SWAG 40 93 3044

apto para:
Opel 2.0 l Turbo y motores a gasolina 2.2 l

Tensores de cadenas

Fig. 1: Antiguo

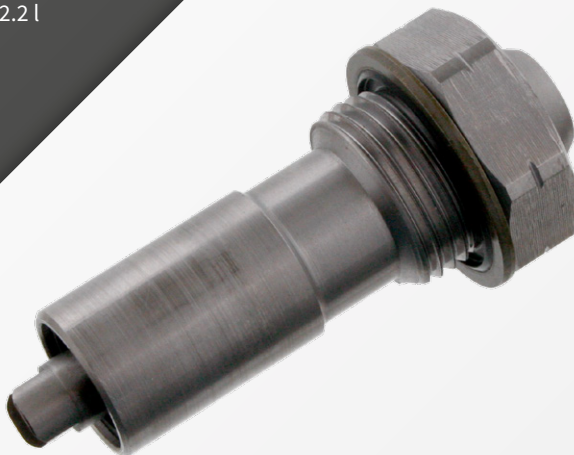
Traqueteos en la extensión de las cadenas de distribución disponible con frecuencia, aunque todos los componentes están montados correctamente. A causa de los cambios en los tiempos de control, la cadena puede provocar una marcha excéntrica del motor y saltar o, incluso en el peor de los casos, que el motor resulte dañado. Los motores afectados son Z22YH y Z22SE.

Un bloqueo de los tensores de cadenas hidráulicos. La versión original (nº de comp. 0636 549) de la cadena tensora tenía una junta tórica verde y una arandela de caucho (vea la figura 1). El fabricante del vehículo ha cambiado este elemento en los motores mencionados. Desde el año constructivo 2009 se emplea un tensor de cadena diferente en la producción.

SWAG recomienda utilizar exclusivamente el nuevo tensor de cadenas SWAG 40 93 3044 (nº de comp. 4807 839). Éste incluye un anillo obturador de metal debajo de la cabeza (ver figura 2). De esta forma se garantiza una dirección perfecta de la cadena de distribución.
